改善箇所説明図

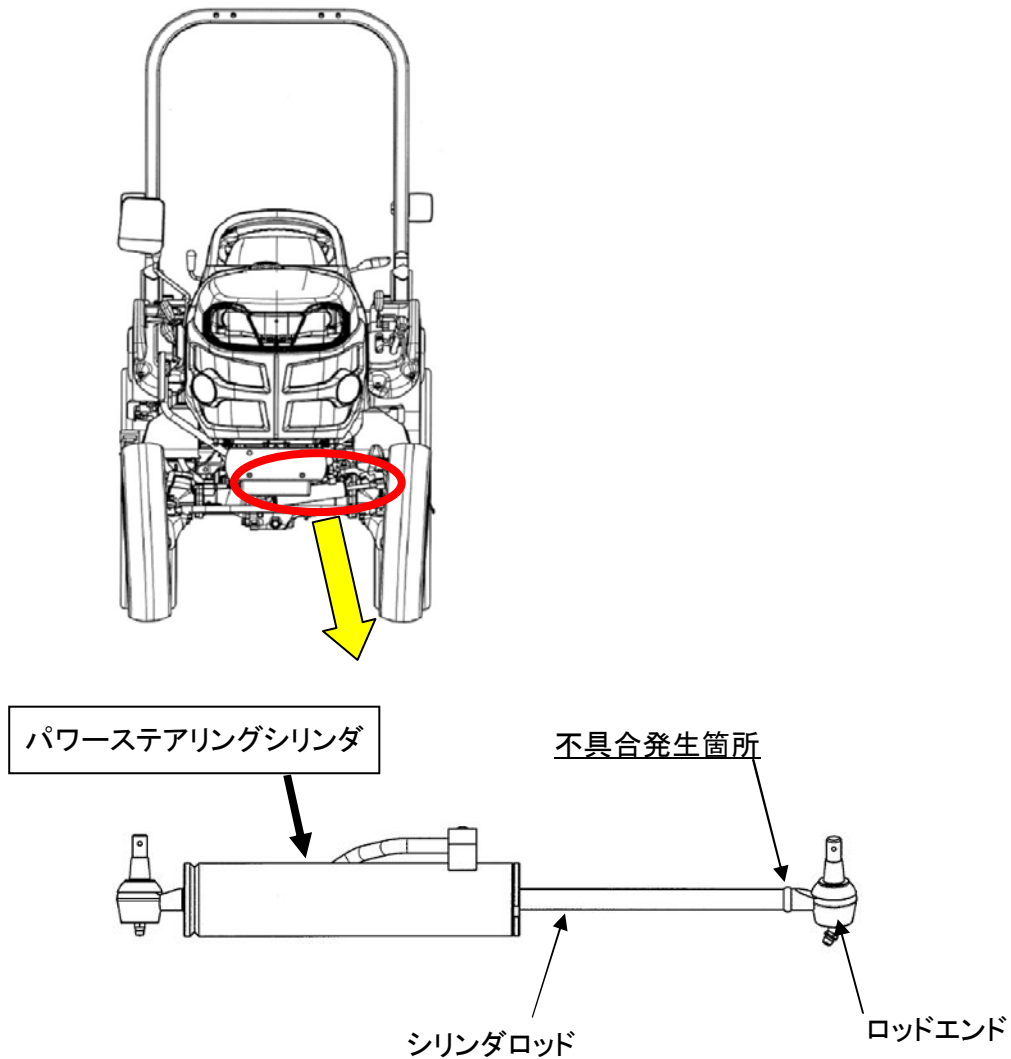
不具合発生箇所

かじ取装置（パワーステアリングシリンダ）において、シリンダロッドとロッドエンドとの溶接が不適切なものがあるため、かじ取操作時に当該溶接部が破損し、かじ取操作が出来なくなるおそれがある。

全車両、パワーステアリングシリンダの製造ロット番号を確認し、対象ロットのものはパワーステアリングシリンダを良品と交換する。

☐ は交換部品を示す

パワーステアリングシリンダのロッドエンドの頭に白色のペイントを塗布する。
